改善箇所説明図

プロペラシャフト

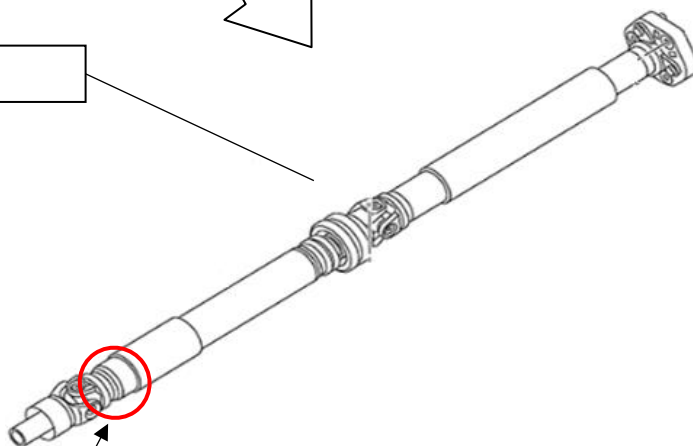
基準不適合発生箇所

プロペラシャフトにおいて、自在接手のパイプへの圧入代が不足していたため、強度が不足しているものがある。そのため、使用過程で当該部位から亀裂が発生し、最悪の場合、プロペラシャフトが破損して走行不能に至るおそれがある。

全車両、プロペラシャフトを対策品に交換する。

識別：白色のシールをモデルナンバープレートの右横に貼り付ける。
